淀川水系ダム事業費等監理委員会資料

－天ヶ瀬ダム再開発事業－

平成28年9月26日

近畿地方整備局 琵琶湖河川事務所

Ⅲ. ゲート設備軽量化等による減

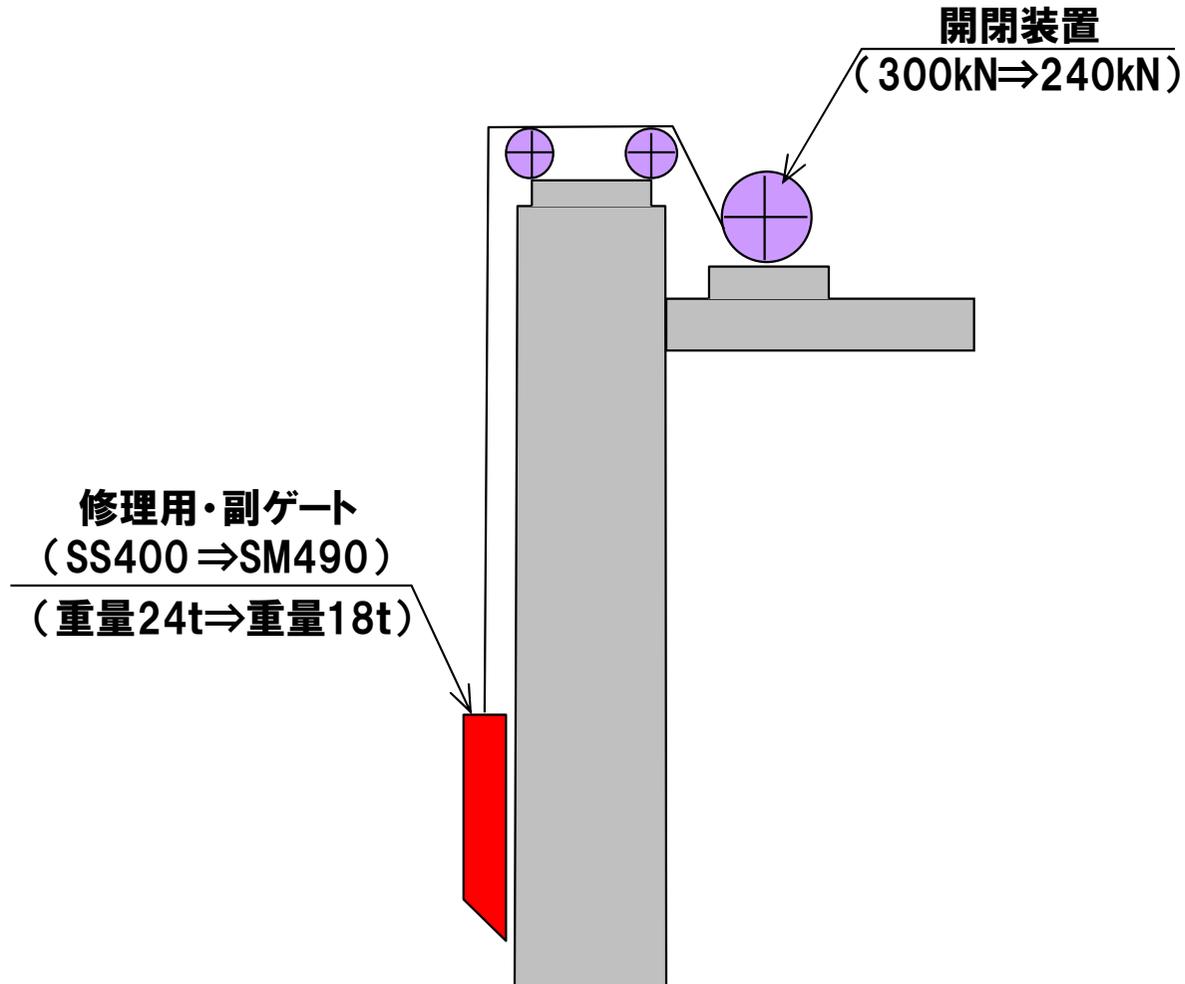
修理用ゲート、副ゲートの扉体の使用材料は、当時溶接実績の多いSS材で計画したが、近年SM材の溶接実績が増加してきたことを踏まえ、SM材(高強度材)の適用が可能と判断し、設計を見直し軽量化することで、開閉装置の規模が縮小されるなどでコスト減が可能となった。

■F0破砕帯分布位置の確認

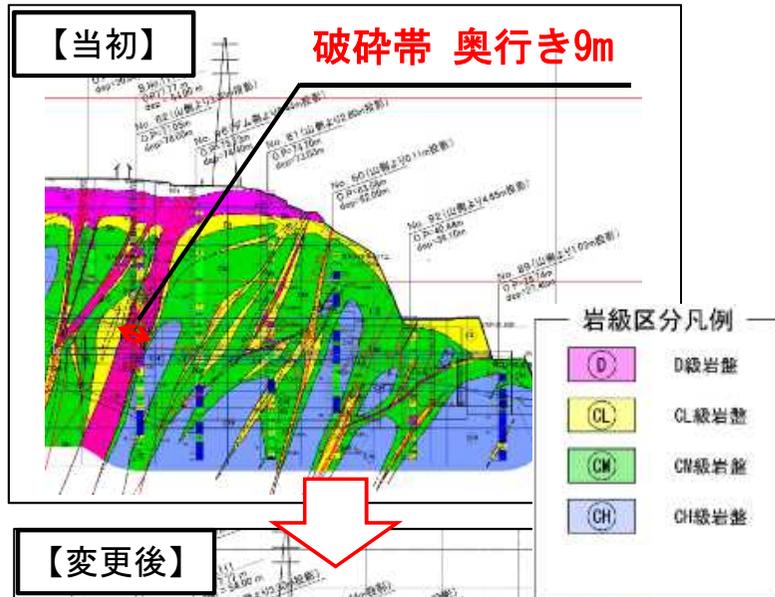
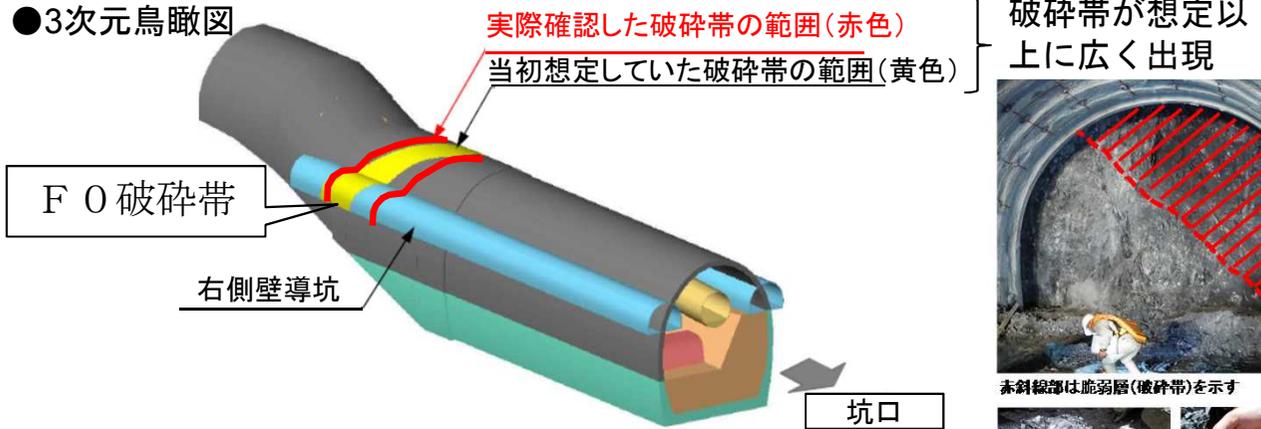
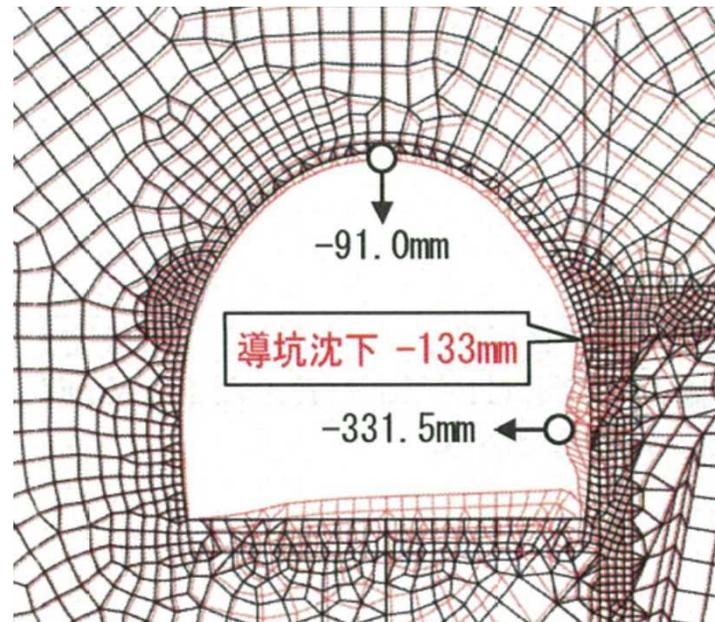
減勢池部では、先進導坑掘削により設計時の調査結果よりもF0破砕帯の範囲が広い（奥行き9m→14m）ことが確認された。有識者で構成する施工技術監理委員会より追加調査の必要性が指摘され、追加調査を実施し、検討した結果、新たな側壁補強対策工の追加が必要となった。

水平変位332mm
(当初201mmの1.65倍)
導坑沈下量133mm
(当初86mmの1.55倍)

新たな側壁補強対策工が必要

■F0破砕帯対策工の選定

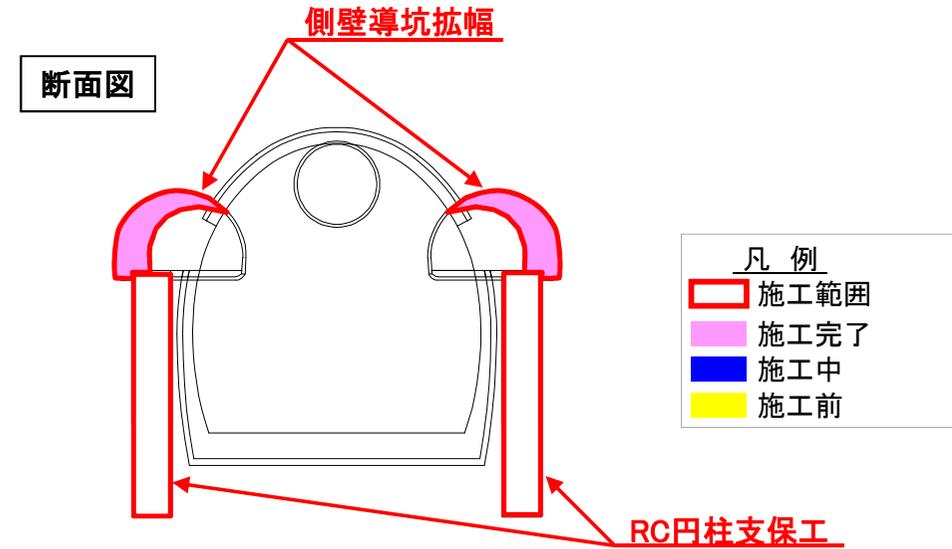
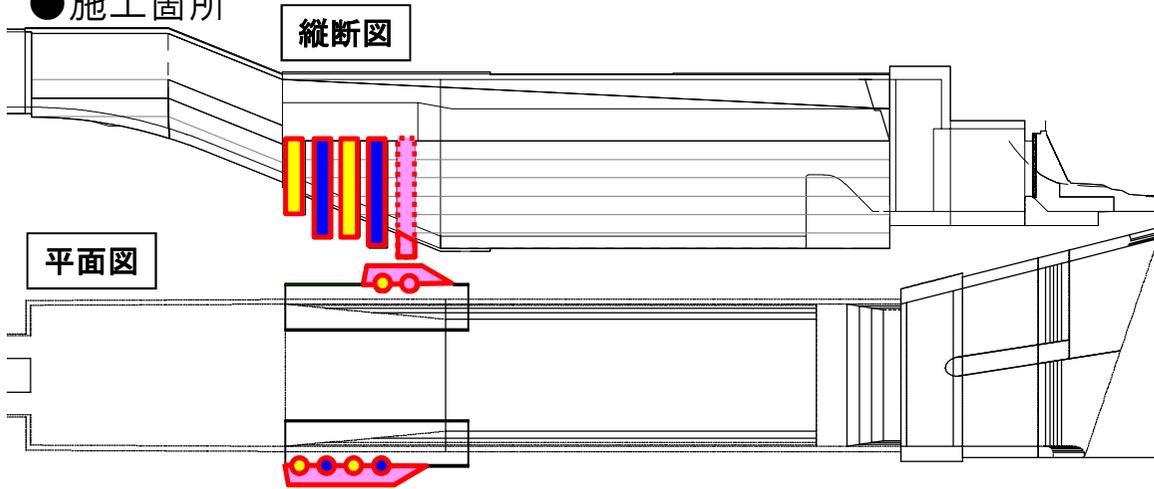
F0破砕帯の側壁補強対策工として、当該部の地質性状や施工性といった観点から、「RC円柱支保工」を選定し、
 施工技術監理委員会にて確認した。

RC円柱支保工の仮設を含めた対策工の追加。

重金属の検出範囲

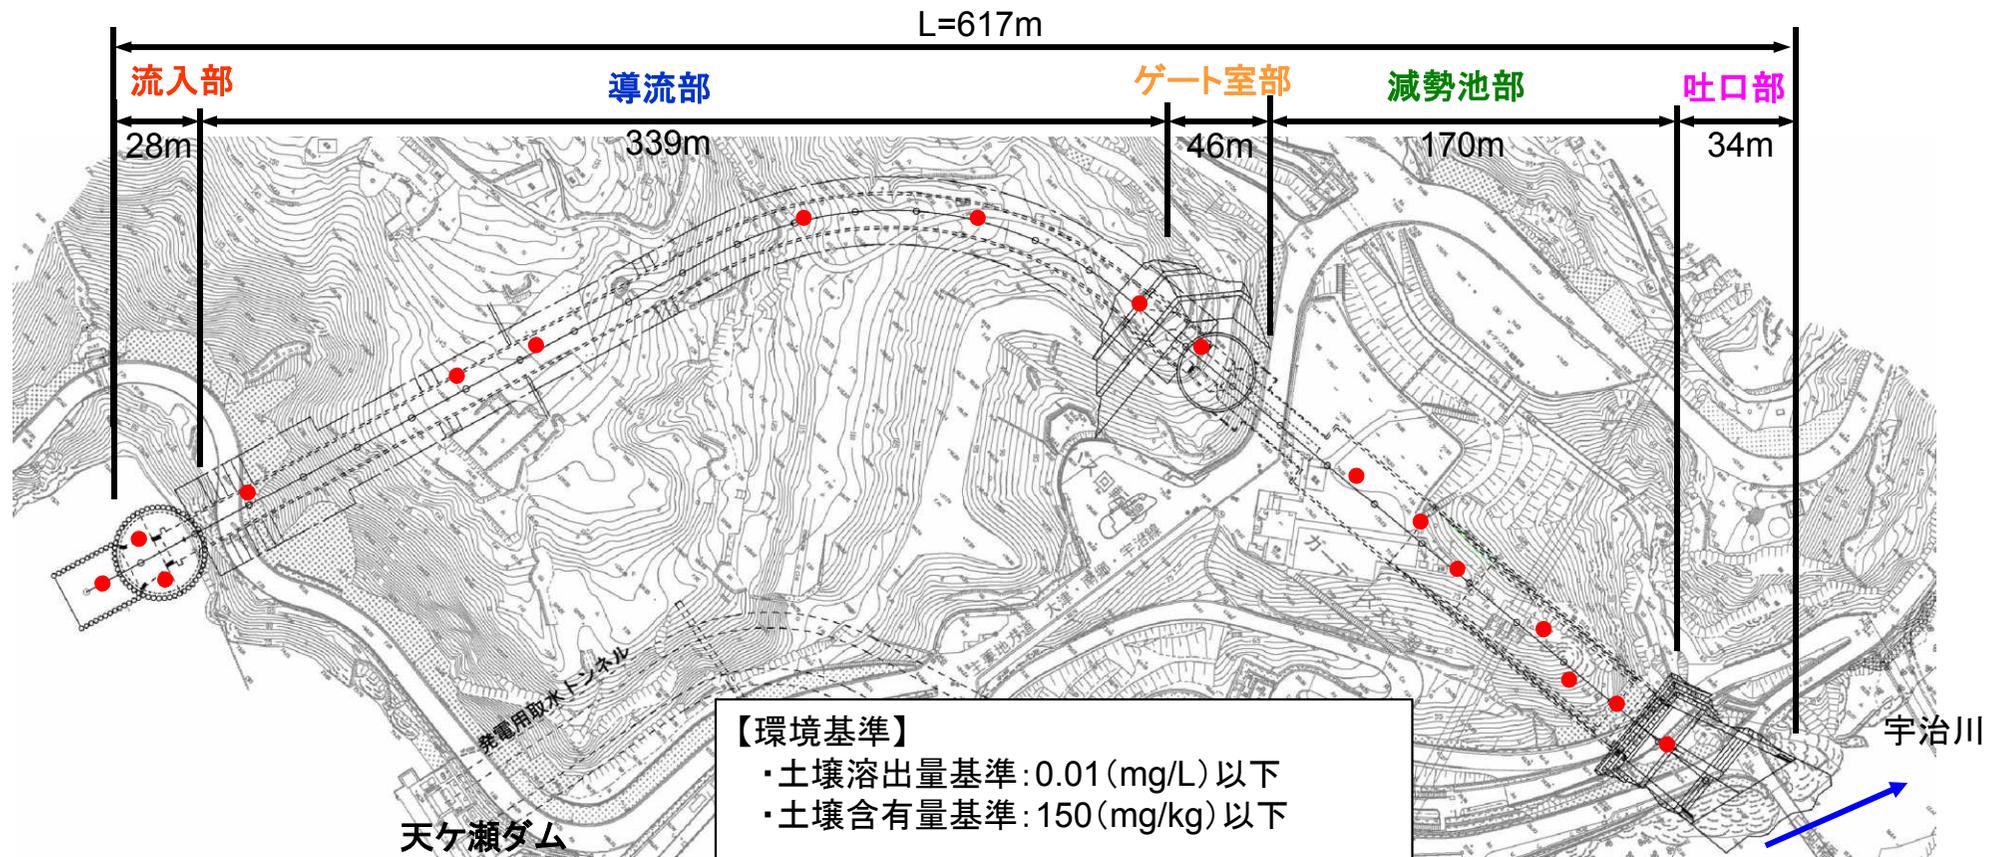
掘削土から当初想定していなかった環境基準 [土壌溶出量基準 : 0.01 (mg/L) 以下, 土壌含有量基準 : 150 (mg/kg) 以下] を超える自然由来の重金属を確認。その後、「トンネル式放流設備重金属等含有岩石処理対策検討会」を立ち上げ、処理方法 (判定方法、処分先への搬出) を検討。

処分方法は、近隣住民への影響や確実な処理という観点から、産廃処分場への搬出を選定し、「トンネル式放流設備 重金属等含有岩石処理対策検討会」にて確認した。

【流入部展開図】

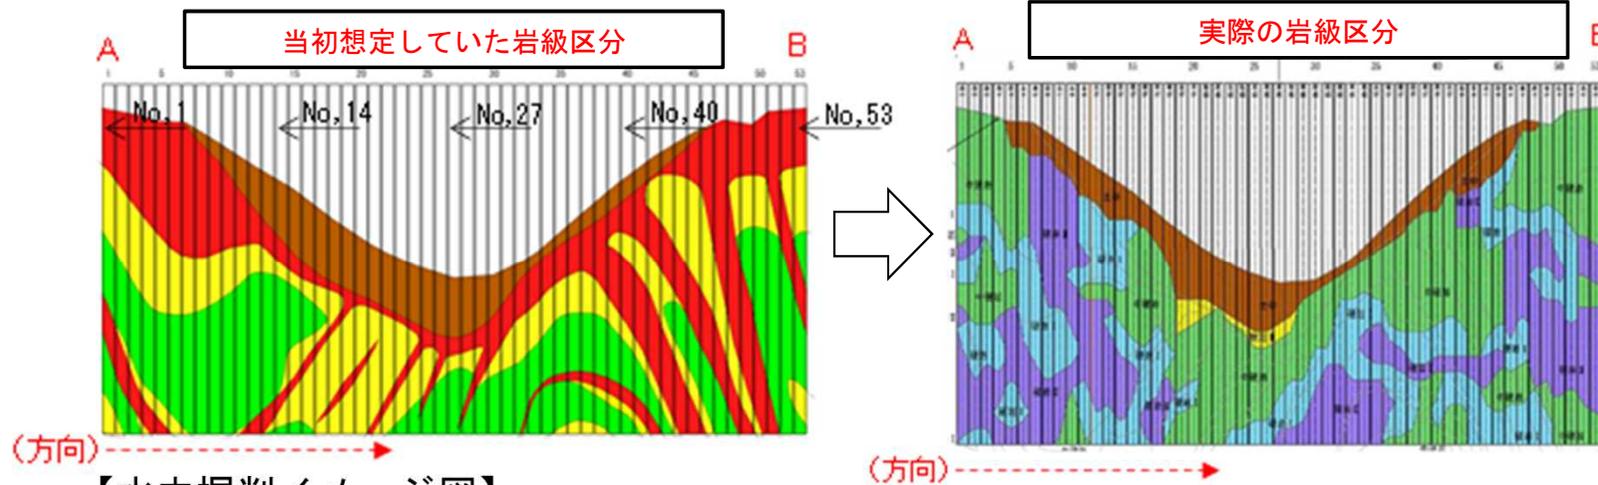
流入部の地盤が想定以上に硬い岩級区分。

工事着手前は、岩級を中硬岩(強度:60N/mm²)が最大として計画していたが、着手したところ、硬岩Ⅱ(強度:100N/mm²以上)を広く包含しており、施工単価が増大した。

③-2 減勢池部の地盤条件の変更による増

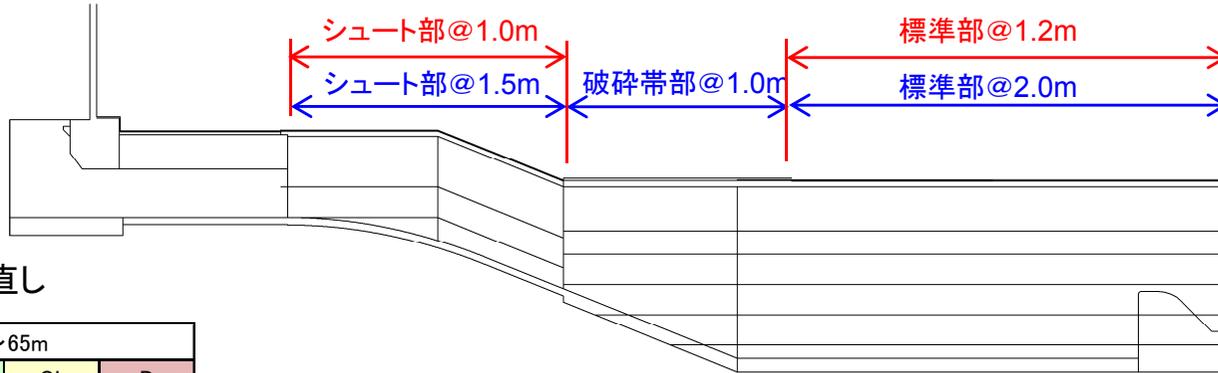
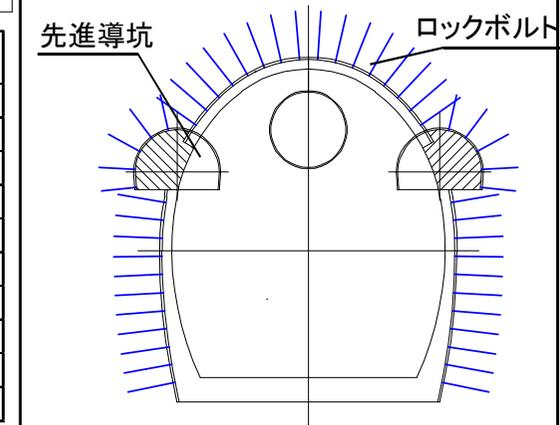
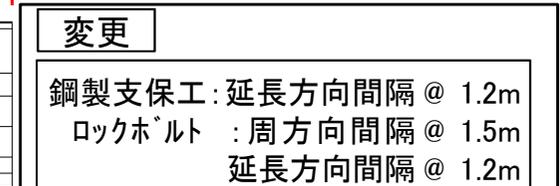
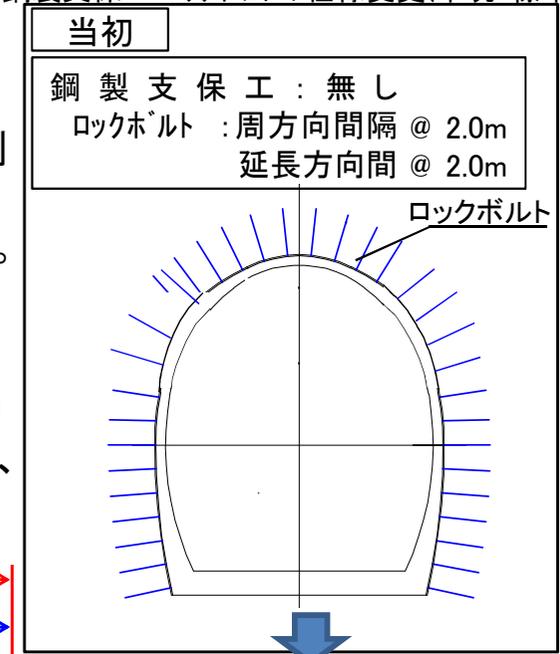
●原因：
減勢池部は大断面かつ破碎帯(F0)を貫通するため、通常よりも密な事前ボーリング調査結果をもとに構造解析を行い、支保構造を決定していたが、施工技術監理委員会から先進導坑掘削により得られた情報を元に変形係数を見直すべきと提言(トンネル全体平均値から減勢池区間平均値を採用)を受け、構造解析を実施したところ、支保工、覆工構造の見直しが必要となった。

●主な変更内容：
支保工の追加(鋼製支保工・ロックボルト・PC鋼棒の数量増)、支保工追加に伴う掘進速度の低下(平均日掘進長2m→1.2m)、覆工構造の変更(鉄筋・コンクリート量の増加)が必要となり、費用が増大した。

F0破碎帯と追加対策の三次元鳥瞰図

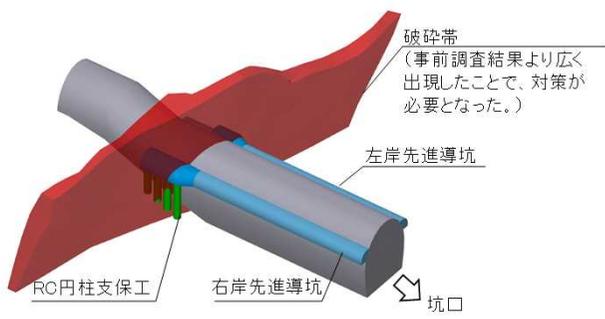
○原因:
 減勢池部では、当初F0破碎帯の幅、分布を把握する目的で通常よりも密な20m間隔程度の格子状のボーリング調査を実施した上で、ケーブルボルトによる対策工を予定していたが、先進導坑掘削を実施したところ、事前調査結果よりもF0破碎帯の範囲が広い(奥行き9m→14m)ことが確認された。有識者で構成する施工技術監理委員会より先進導坑で得られた地質情報及び追加調査を設計に反映する旨の助言を受け、設計を実施したところ、側壁補強対策工の追加が必要となった。

○主な変更内容:
 追加調査設計及びRC円柱支保工の追加施工が必要となったため工期の見直しを行った。

○結果:
 工期延期: 13ヶ月(当初7ヶ月→変更20ヶ月)

工期延期理由②：地盤条件の見直しにより構造の変更・追加施工が必要となった

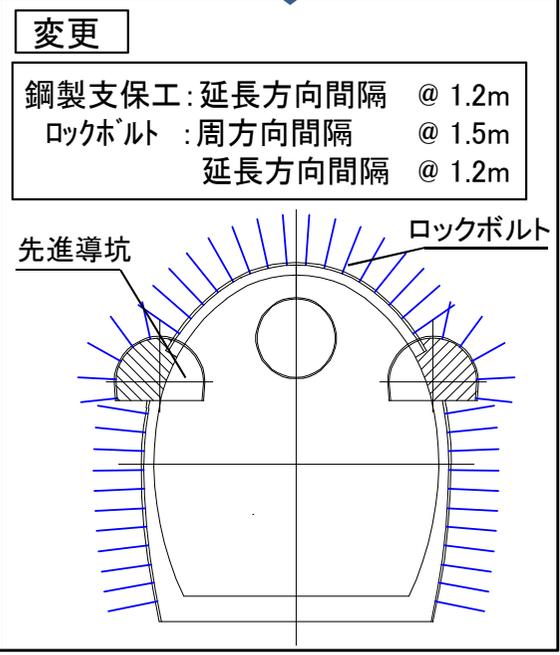
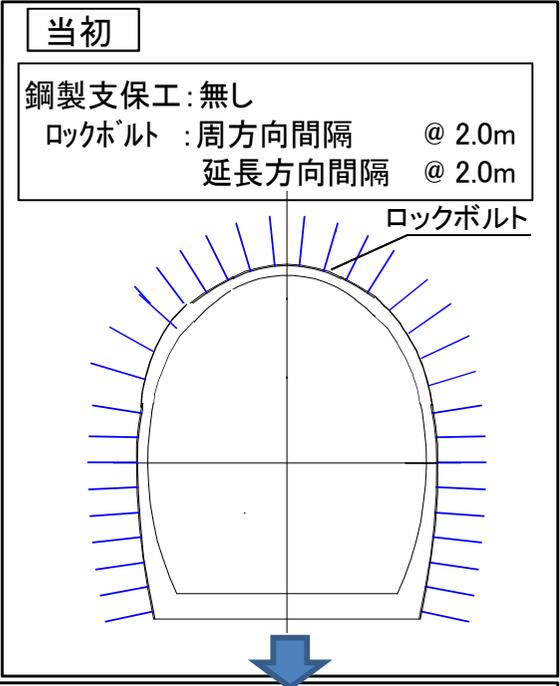
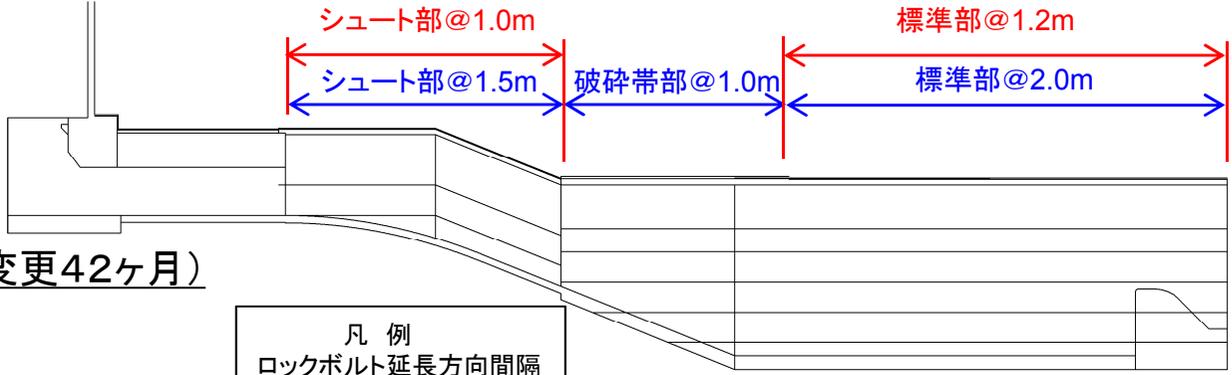
○原因：
減勢池部は大断面かつ破碎帯(F0)を貫通するため、通常よりも密な事前ボーリング調査結果をもとに構造解析を行い、支保構造を決定していたが、施工技術監理委員会から先進導坑掘削により得られた情報を元に変形係数を見直すべきと提言(トンネル全体平均値から減勢池区間平均値を採用)を受け、構造解析を実施したところ、支保工、覆工構造の見直しが必要となった。

○主な変更内容：
支保工の追加(鋼製支保工・ロックボルト・PC鋼棒の数量増)、支保工追加に伴う掘進速度の低下(平均日掘進長2m→1.2m)、覆工構造の変更(鉄筋・コンクリート量の増加)が必要となり、工期延期の必要が生じた。

○結果：
工期延期:20ヶ月
(当初22ヶ月→変更42ヶ月)
